Mission régionale d'autorité environnementale
OCCITANIE

Avis sur le projet de parc photovoltaïque au sol sur la commune d'Argilliers (Gard)

N°Saisine : 2023-011759

Avis émis le 25 mai 2025

Figure 2: Plan de masse

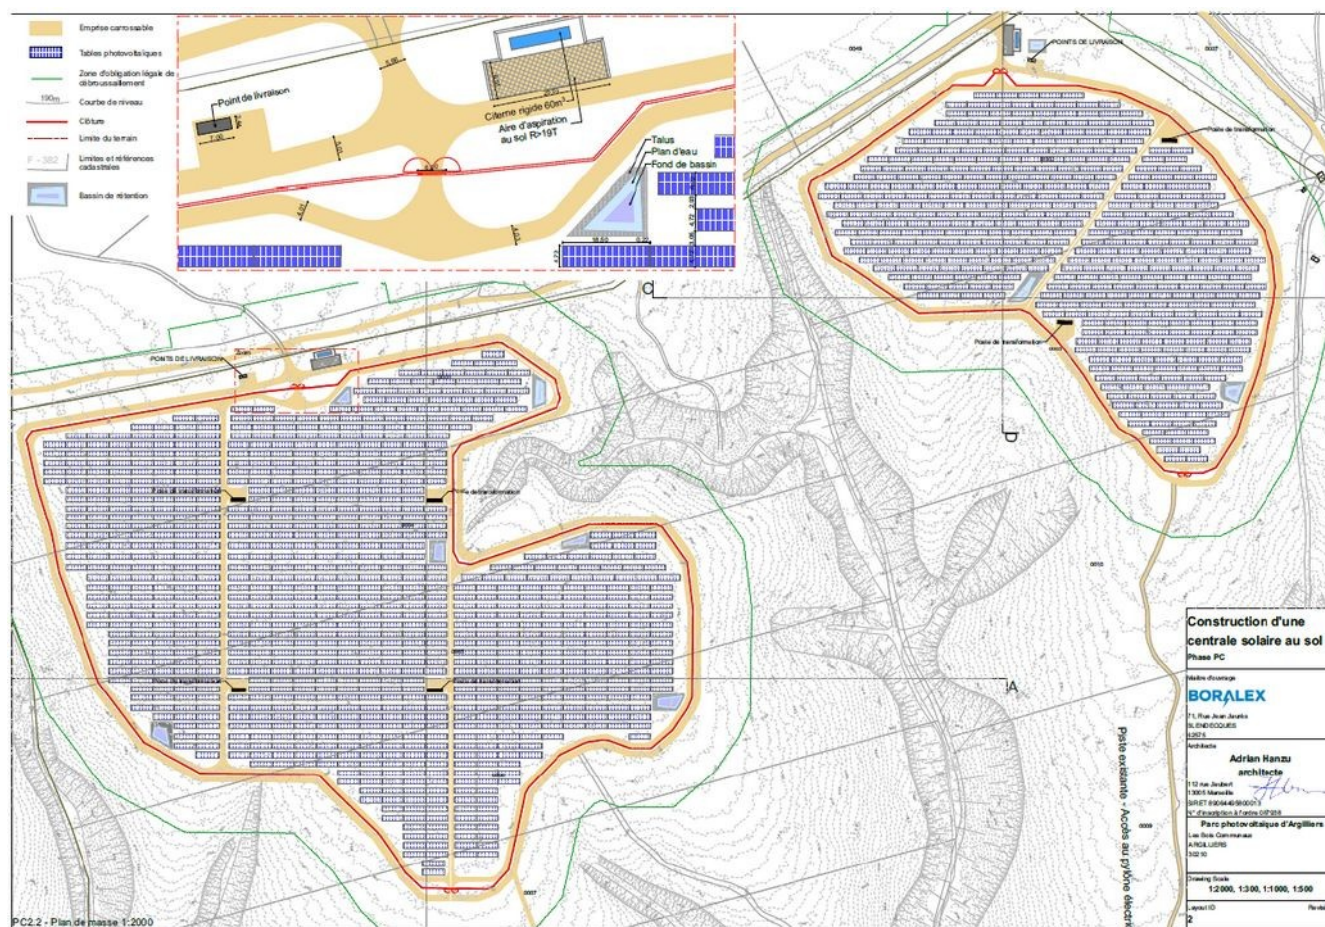
Conformément aux dispositions de l'article R. 122-5 II du code de l'environnement, l'étude d'impact est jugée formellement complète. Toutefois, la description des travaux est générale et générique : elle doit être complétée et adaptée au projet. Ainsi, l'étude évoque le positionnement des zones de stockage et celui de la base de vie sans les décrire précisément, ne permettant pas une analyse des impacts. La MRAe rappelle que, dans le but de réduire au maximum les impacts, sur le milieu naturel en particulier, les installations de chantier (base de vie, parkings, zones de stockage) doivent être positionnées dans les zones d'enjeux les plus faibles.

La MRAe recommande de compléter la description du projet et des aménagements nécessaires en phase de chantier et d'exploitation. Elle recommande de préciser la localisation des zones de stockage et de la base de vie afin d'estimer leurs impacts sur les milieux naturels et l'érosion des sols et de les reporter dans l'évaluation environnementale.

Figure 3: Synthèse des enjeux écologiques

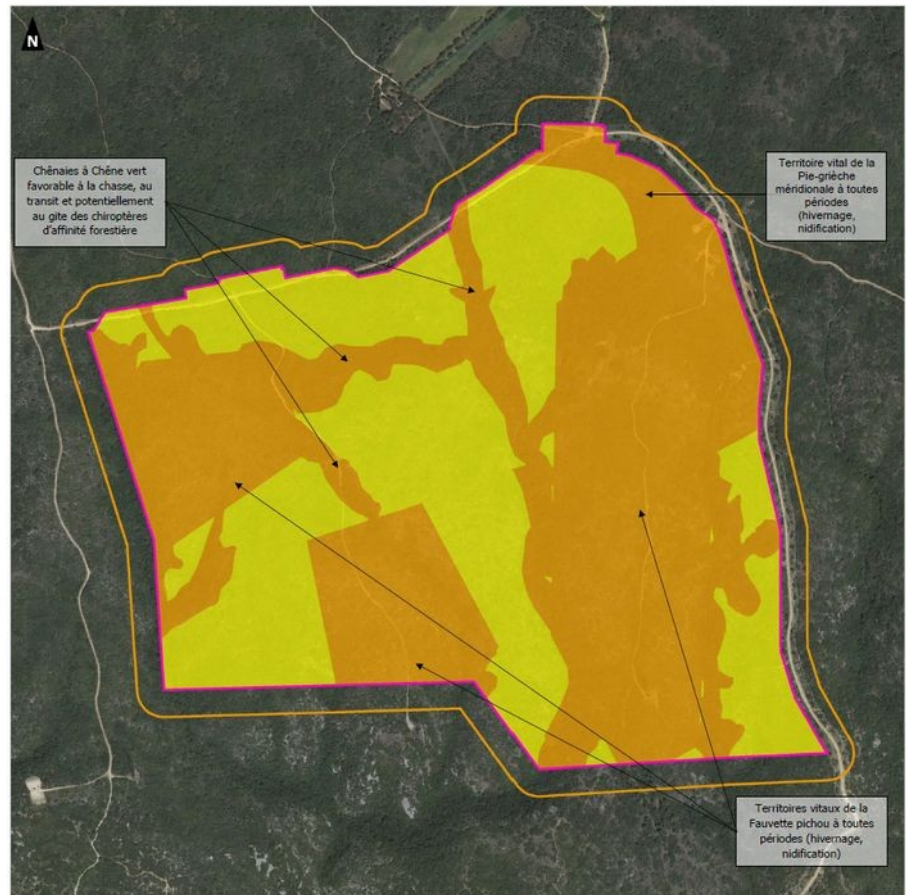
La carte de synthèse des enjeux écologiques ne fait apparaître que des enjeux modérés à forts alors que l'étude indique la présence de la Pie-grièche méridionale et le Minioptère de Schreibers, tous deux à enjeux de conservation qualifiés de très forts par la DREAL Occitanie.

De manière générale, les enjeux de conservation sont sous-évalués en comparaison de leur évaluation par la DREAL Occitanie.

La MRAe considère que l'étude d'impact minimise les enjeux faunistiques et recommande en conséquence de réévaluer ces enjeux et les impacts du projet sur ce sujet et de mettre en place les nouvelles mesures nécessaires d'évitement, de réduction et le cas échéant de compensation.
